1. Assunto: INFORMAÇÃO PRÉVIA – LOTEAMENTO – QUINTA DA BARRETEIRA – VILA FRANCA DE XIRA -----

MUNICÍPIO DE VILA FRANCA DE XIRA -- CÂMARA MUNICIPAL	INFORMAÇÃO TÉCNICA		DMDT GPIT	
	Requerente: J. VALE - INVESTIMENTOS IMOBILIÁRIOS, S. A.		n.º saída 688/26	Data: 2026/06/11
	Local: QUINTA DA BARRETEIRA VILA FRANCA DE XIRA		Proc.º 32/22 PIP	
	Assunto: =NOPAPER= PEDIDO DE INFORMAÇÃO PRÉVIA – VIABILIDADE LOTEAMENTO		Req.º: 43353/26 Data: 2026/06/09

PROJETO: PIP de Loteamento – Quinta da Barreteira, Vila Franca de Xira

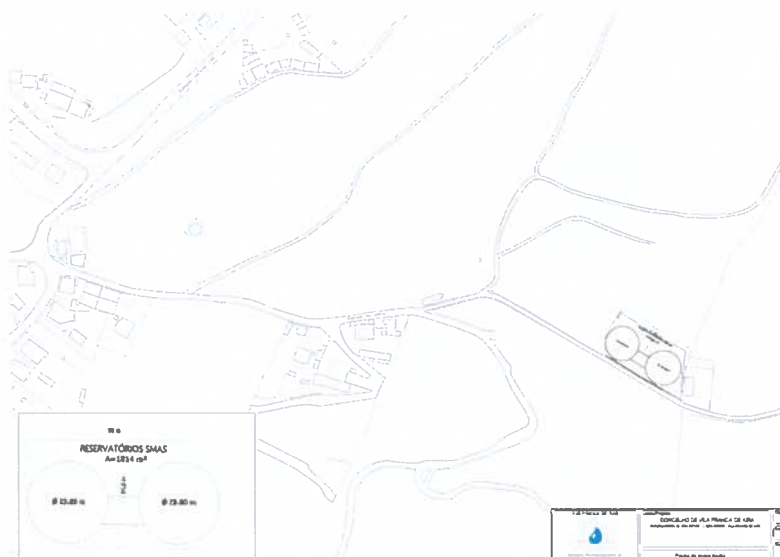
- **SMAS (emitido em 2026/04/20)** – Refere que nos lotes 1 a 17, as cotas de soleira dos edifícios de habitação variam entre 184,0 e 159,0 m, e nos lotes 18 a 37, as cotas variam entre 147,0 e 135,0 m. Relativamente ao abastecimento de água, deverão ser tidas em consideração as disposições gerais, nele integrantes, salientando o seguinte:

"(...) Será necessário prever as ligações do loteamento, às redes existentes na Estrada da Serra e Caminho do Caracol, só podendo ser a avaliação efetuada em pormenor e avaliado o impacto aquando da apresentação do projeto de infraestruturas.

- *Na área de espaço verde indicado como cedência, será necessário um espaço nas cotas mais altas do terreno, para a futura instalação de um equipamento dos SMAS (reservatório), para o qual se anexa a planta esquemática com a proposta de ocupação.*

De referir que promotor reformulou a proposta, visando compatibilizar a mesma com o solicitado pelos SMAS, pelo que o equipamento já se encontra previsto na mesma.

Imagem 1 – Localização das 3 ilhas ecológicas – Zona A

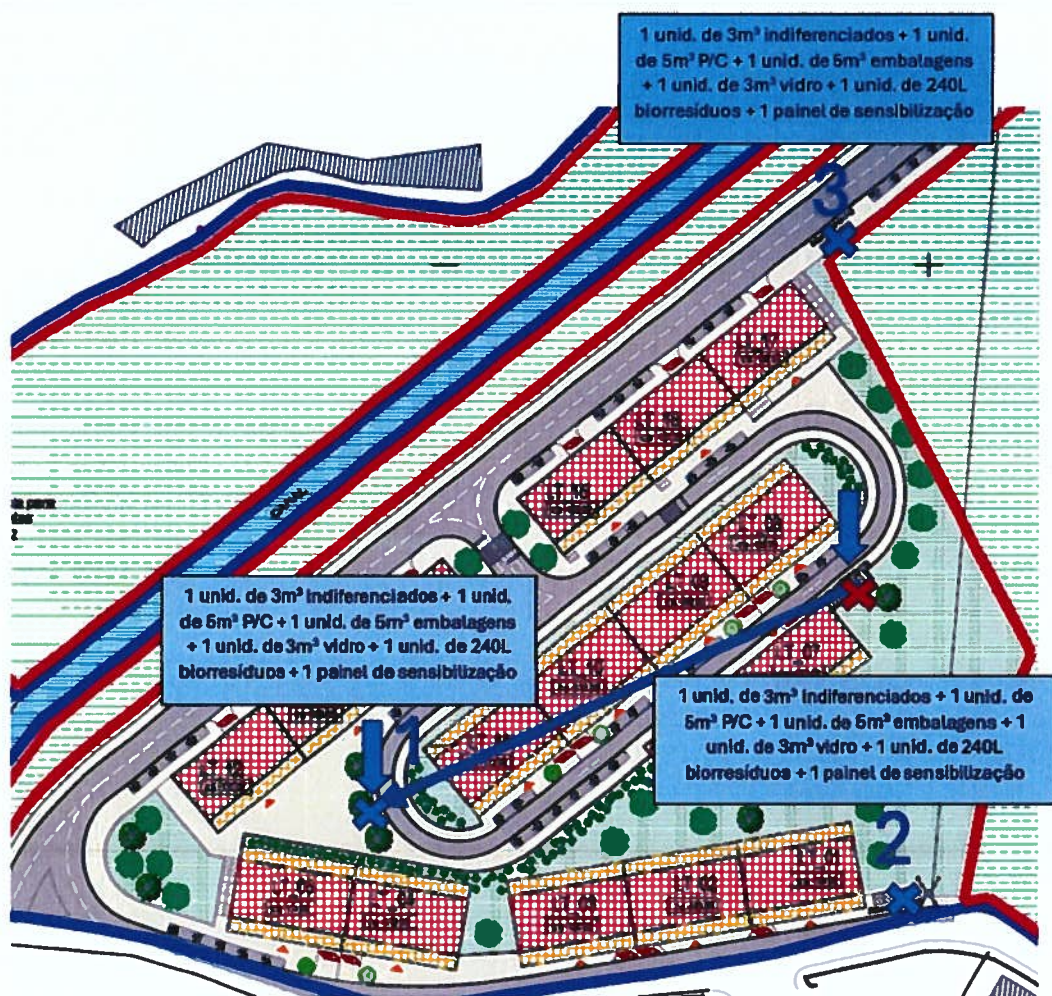
4. A **Zona A** tem prevista a instalação de **3 ilhas ecológicas** face à dimensão da área de loteamento de forma a cumprir com os requisitos explanados no Regulamento de Gestão de Resíduos, em vigor no Município de Vila Franca de Xira.

5. Neste sentido, sugere-se o seguinte (ver imagem 1):
 - 5.1 Alteração da localização proposta do ponto **X** para o **ponto 1**
 - 5.2 Manter a localização do **ponto 2**

- 5.3 Manter a localização do **ponto 3**
